**AVIS RELATIF À LA PROTECTION
CONTRE LES EVENTUELS EFFETS NOCIFS ET NUISANCES
PROVOQUÉS PAR LES RAYONNEMENTS NON IONISANTS
GÉNÉRÉS PAR DES ANTENNES ÉMETTRICES STATIONNAIRES**

Commune : ROCHEFORT - Exploitant : PROXIMUS

Référence exploitant : 84GEN_01

Rapport n° 4329 / 2024

Figure 1 : Vue en plan des lieux de séjour et des points de contrôle

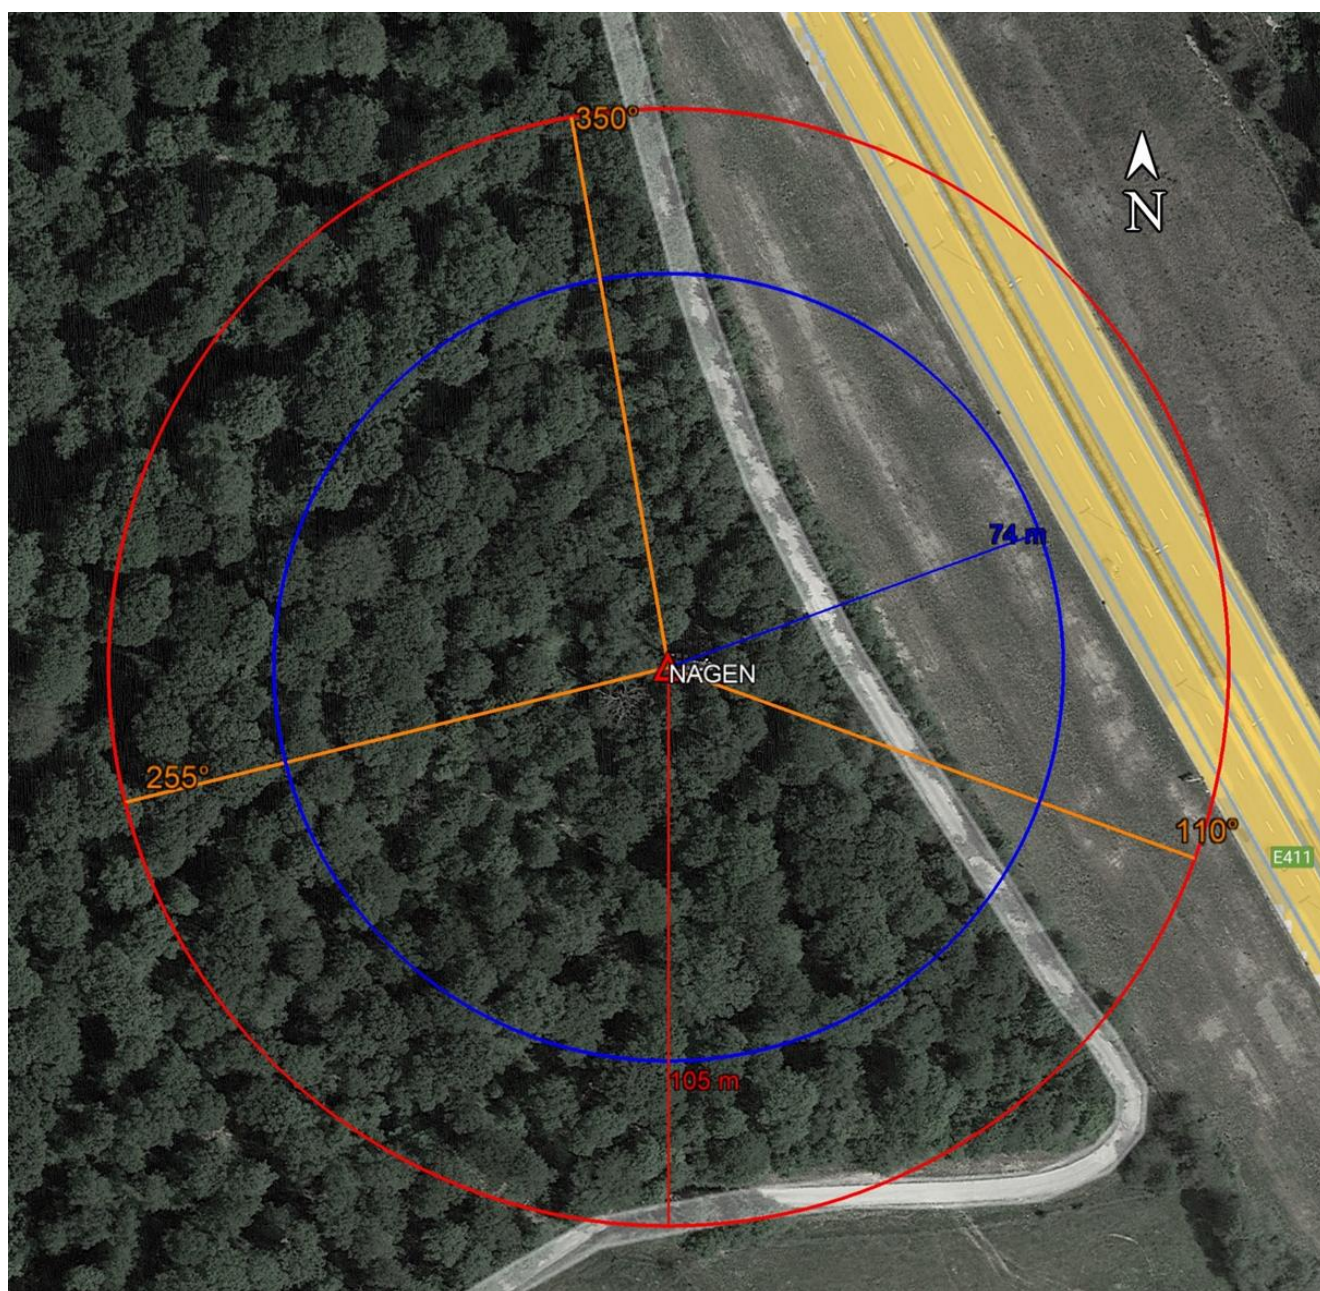
En ce qui concerne les antennes de l'installation mentionnées dans le tableau 1, la distance maximale à laquelle la limite pourrait être atteinte, à l'extérieur, est égale à 104,6 m. S'il n'y a pas de LS à une distance inférieure, les antennes respectent forcément la limite d'immission.

Dans le cas des LS situés à l'intérieur des bâtiments, une atténuation d'obstacle est prise en compte et il en résulte que la distance maximale à laquelle la limite pourrait être atteinte se réduit à 74,1 m.

Figure 2 : Vue en plan des installations d’antennes dans un rayon de 300 mètres autour de l’installation faisant l’objet de la demande d’avis

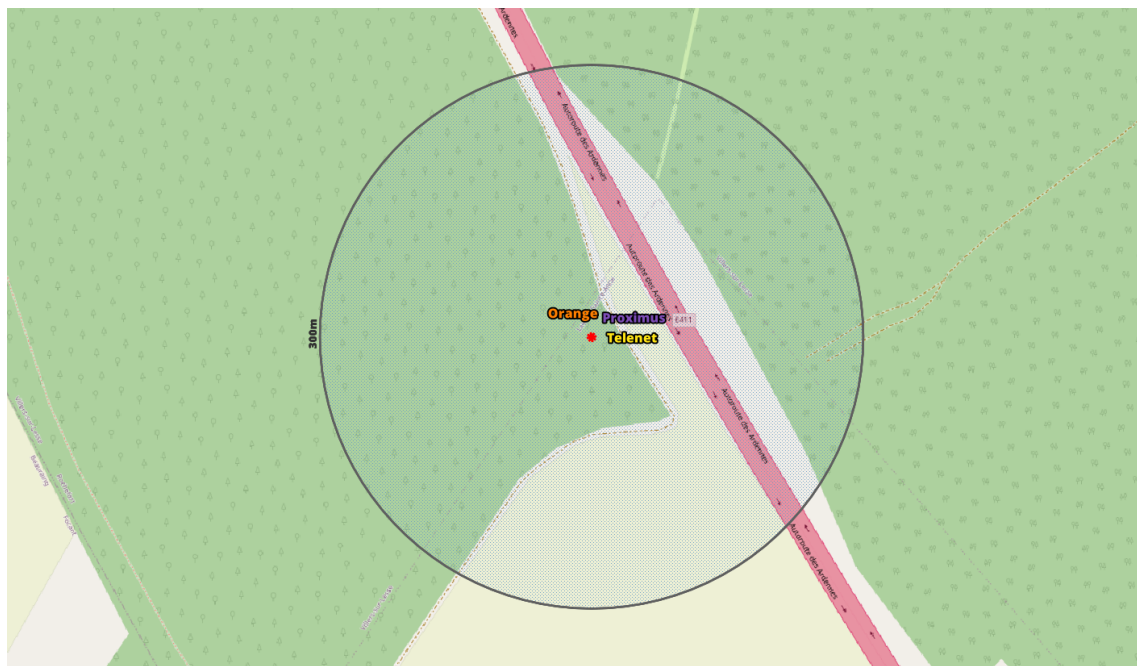
- il y a au plus 4 installations d'antennes émettrices stationnaires présentes dans la zone d'évaluation de 300 mètres de rayon représentée dans la figure 2, y inclus l'installation référencée dans le paragraphe 2 : la limite cumulative définie à l'article 4, §2 du décret est nécessairement respectée dans les lieux de séjour à l'intérieur de la zone d'évaluation de 300 mètres de rayon ;

- il y a exactement 5 installations d'antennes émettrices stationnaires présentes dans la zone d'évaluation de 300 mètres de rayon représentée dans la figure 2, y inclus l'installation référencée dans le paragraphe 2 et il existe, pour 3 ou 4 de ces installations, un avis attestant le respect de la limite abrogée de 3 V/m : la limite cumulative définie à l'article 4, §2 du décret est nécessairement respectée dans les lieux de séjour à l'intérieur de la zone d'évaluation de 300 mètres de rayon ;

- dans tous les autres cas, il a été vérifié que la limite cumulative définie à l'article 4, §2 du décret n'est pas dépassée dans les lieux de séjour sur base du nombre d'installations localisées dans la zone d'évaluation de 300 mètres de rayon représentée dans la figure 2, de leur localisation ainsi que des données inscrites dans la figure 1 et au paragraphe 4 du présent avis et dans les avis attestant le respect de la limite par installation ou de la limite abrogée de 3 V/m relatifs aux autres installations reprises dans la figure 2.

Compte tenu des considérations ci-dessus, il apparaît que l'intensité du rayonnement électromagnétique généré, dans les lieux de séjour situés dans un rayon de 300 mètres autour de l'installation référencée dans le paragraphe 2, par l'ensemble des antennes émettrices stationnaires de l'ensemble des exploitants du même site d'antennes émettrices stationnaires respecte la limite fixée à l'article 4, § 2 du décret.
